[ID VIP: 5725] MONDOVI' (CN) – S.S. 28 del Colle di Nava - Lavori di realizzazione della Tangenziale di Mondovì con collegamento alla S.S. 28 Dir - 564 e al casello A6 "Torino-Savona" III Lotto Variante di Mondovì e Piano di Utilizzo art. 9 del D.P.R. 120/2017. **Progetto definitivo.**

Proponente: ANAS S.p.A.

Parere tecnico istruttorio della Direzione generale Archeologia, belle arti e paesaggio (ABAP).

Figura 3.8 Asse secondario – Collegamento Rione Borgato con S.S.28. Ipotesi finale

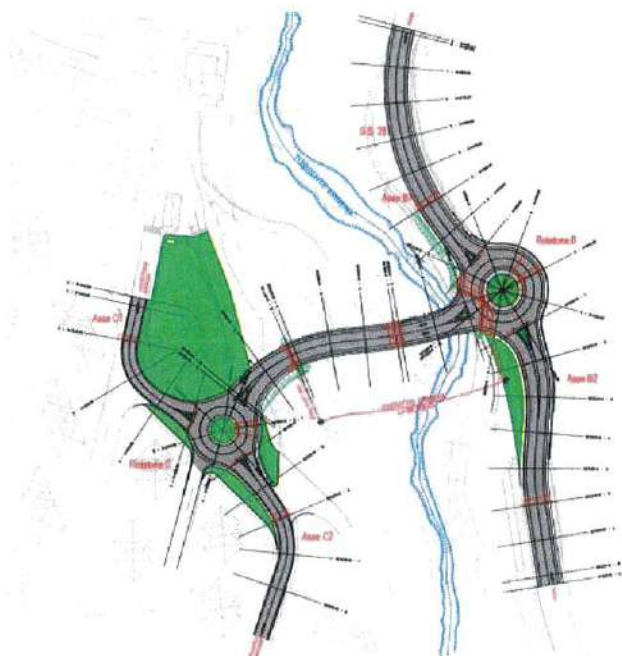
15. Al fine dell'ulteriore mitigazione degli impatti in corrispondenza della rotonda sulla SS28 (adiacenza viadotto Ermena) dovrà integrarsi la previsione di dotazione a verde del versante collinare, massimizzando la ricostruzione, per quanto possibile, della continuità percettiva della vegetazione del fronte.

6. Al fine dell'ulteriore mitigazione degli **impatti in corrispondenza della rotonda sulla SS28 (adiacenza viadotto Ermena)** dovrà integrarsi la previsione di dotazione a verde del versante collinare, ricostituendo per quanto maggiormente possibile, la continuità percettiva della vegetazione del fronte;
